[改善箇所説明図]

動力伝達装置において、前後進を切り替える操作レバーとトランスミッションの変速アームとを連結するロッドの強度が不足しているため、レバー操作を繰り返し行くと、ロッド折損する場合があります。そのため、前後進の切り替えができず走行不能になるおそれがあります。

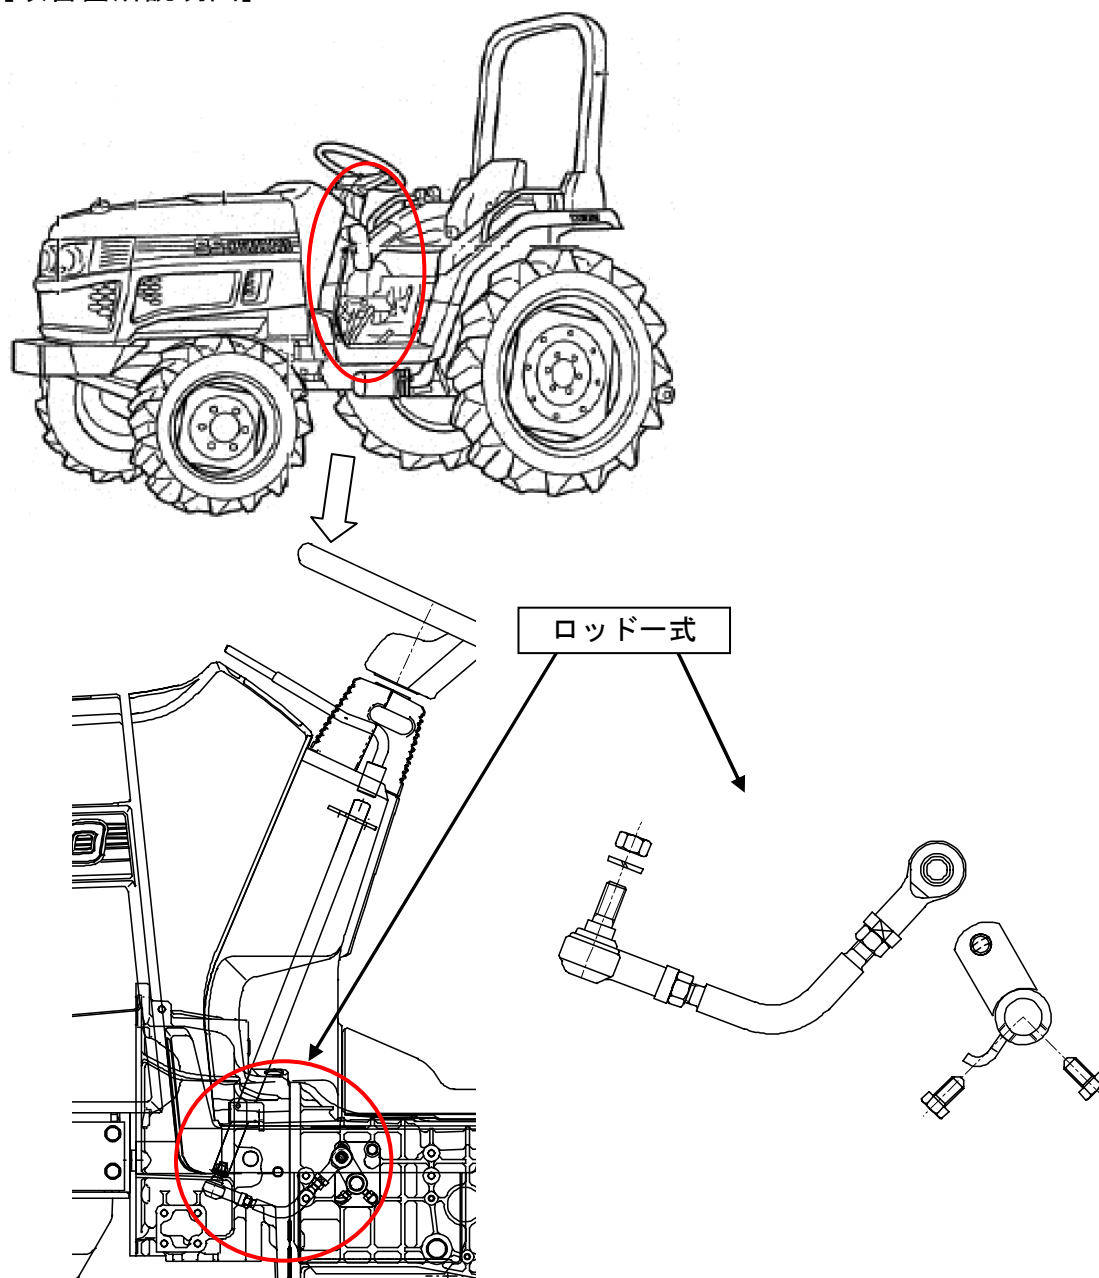
不具合発生箇所 注：  は、交換部品を示す。

全車両、ロッドを対策品と交換する。

対策品ロッドは黄色メッキをしています。（対策前品は黒色塗装）
